70ファイブスポーツタイマー用機械台 付属ピンの交換について(S-511)

キヤリバー・ナンバー7017Aでクロノグラフ受に金メッキのピンが立っているもの及び7018Aの秒針取付の際は、既に発売しております7017A用機械台S-510の細い白いピンを新しい金メッキのピンS-511と交換してご使用ください。

図-2 ピンの交換
金色のピンを機械台の
表側から入れて押込む

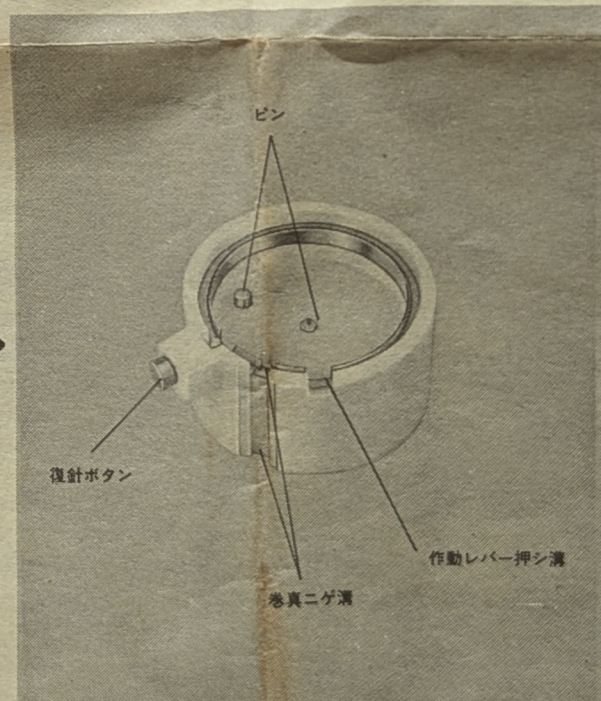
交換するのは中心のピンだけです。

ご注意 7017Aでクロノグラフ受に金メッキのピンの立っていないものは、ピンを交換しないでそのままご使用ください。共通して使用することはできません。
